WASSMER AVIATION
FRANCE
SERVICE

TYPE: PLANEUR
WA.21

BULLETIN-SERVICE N° 11 Révision N°

OBJET: MODIFICATION DES SAUTERELLES DE VERRIÈRES

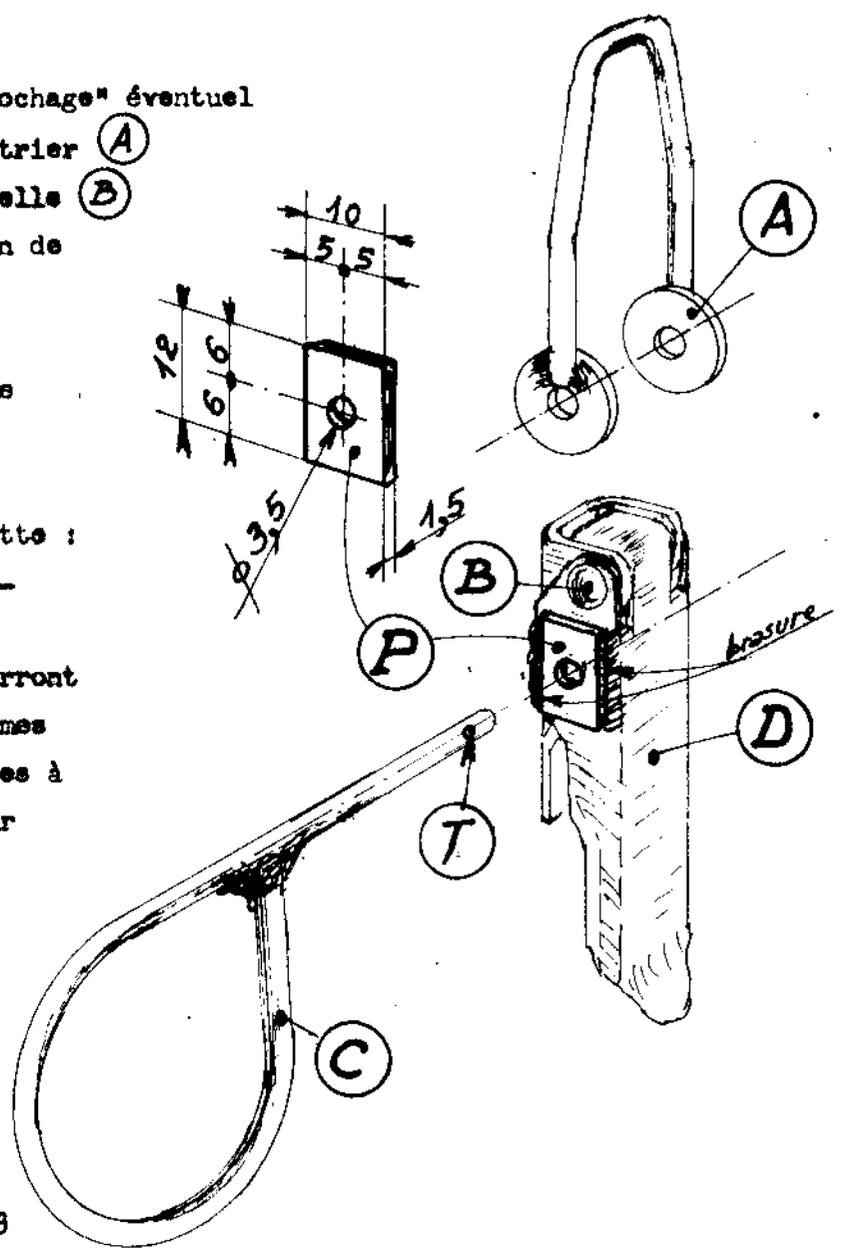
Pour éviter un "accrochage" éventuel des rondelles de l'étrier (A) avec l'axe de sauterelle (B) lors d'une libération de l'axe largable (C) une plaquette (P) sera brasée de chaque côté de la languette de commande (D)

Après remontage de l'axe largable (C), enfiler un fil fusible $\phi 0,6 \text{ à } 0,8$ dans le trou (T) -

Matière de la plaquette :
 AC.18 ou acier doux -

- Les plaquettes pourront être en laiton de mêmes dimensions, et soudées à l'étain sur tout leur pourtour -

- Ce fil sera en métal "mou", genre "plomb électrique" -
